Projek : **PROJEK BALAI BOMBA DAN KUARTERS PUTATAN, SABAH.**

Perkara: **Cadangan mengekalkan reka bentuk untuk item Bil.3 - Tandas Lelaki (Balai)**

Rekabentuk Pelan Asal

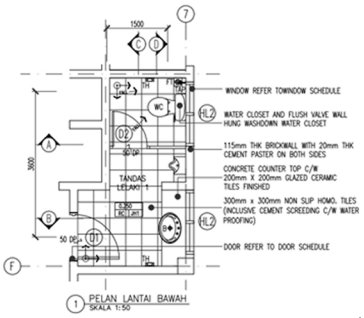
Bil.	PENEMUAN / KECACATAN	LOKASI	GAMBAR DIAMBIL (YA/TIDAK)	CATATAN
3.		Tandas Balai (Lelaki)	Ya	Binaan panel pembahagi di antara WC dan urinal closet di tandas lelaki tidak dipasang sepertimana lukisna pembinaan. Dikategorikan sebagai **Major Defects** kerana boleh menggangu fungsi harian pengguna disamping tidak mengikut *Construction Drawing*

Berdasarkan pemerhatian pihak kami, kami mendapati apa yang telah dibuat oleh pihak kontraktor adalah lebih bersesuaian kerana pengguna mendapat pilihan menggunakan diantara wc dan urinal.
Urinal tidak dapat digunakan kerana jarak dengan sinki adalah terlalu dekat serta pengguna tidak akan berasa selesa (Mengganggu Privasi). Oleh itu, pihak kami mencadangkan untuk tidak membuat sebarang perubahan pada *layout* ini.
